**Avis délibéré**

**sur la modification n°1 du plan local d'urbanisme de la  
commune d'Orange (84)**

**N° MRAe  
2022APACA40/3246**

Avis du 22 septembre 2022 sur la modification n°1 du plan local d'urbanisme de la commune d'Orange (84)

Figure 1: Périmètre de l'OAP créée dans le secteur de l'Aygues et de la Violette - Source : Évaluation environnementale (légende difficilement lisible dans le document original)

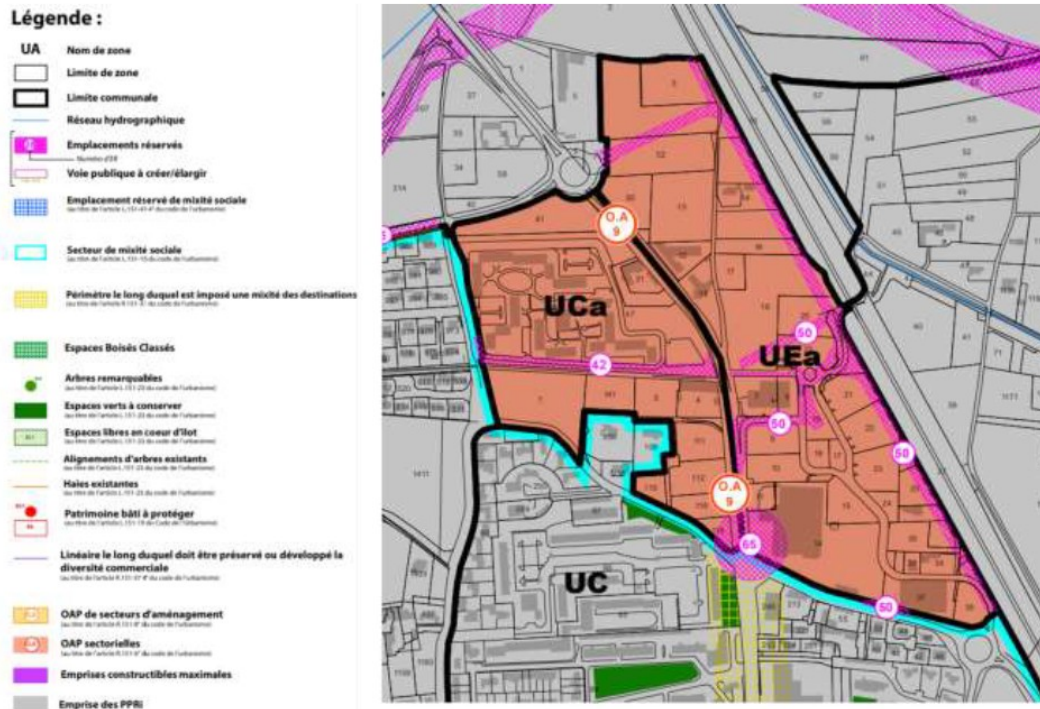
L'évaluation environnementale mentionne que des études trafic, air et santé, acoustique ont été réalisées, sans les inclure dans le dossier et les quelques cartes qui en sont extraites souffrent trop souvent d'un manque de lisibilité.

Sur la forme, le dossier présenté souffre d'un manque de lisibilité. Tout d'abord, le résumé non technique est inséré à la fin de l'évaluation environnementale ; très succinct, il n'est accompagné d'aucun document graphique permettant de localiser facilement les périmètres concernés par l'évolution du règlement et du zonage du PLU. En l'état, son intérêt pour la bonne compréhension de la teneur de la modification du PLU est assez limité. Par ailleurs, il y a des redondances manifestes entre les deux pièces constitutives du dossier, à savoir l'évaluation environnementale et la notice de présentation : la présentation détaillée des différentes composantes de la modification du PLU est reprise dans les deux documents, ce qui tend à alourdir les développements proposés. Enfin, les documents graphiques présents au sein de l'évaluation environnementale et de la notice de présentation se caractérisent fréquemment par des déficiences en termes de lisibilité, du fait d'une

présentation sous un format inadapté<sup>2</sup>. Par ailleurs, le dossier ne propose aucune carte globale des périmètres concernés par la modification du PLU, ce qui nuit à la clarté de l'ensemble.

**La MRAe recommande, pour une meilleure information du public et une plus grande clarté et lisibilité du dossier, d'en améliorer la structure, ainsi que la présentation des documents graphiques.**
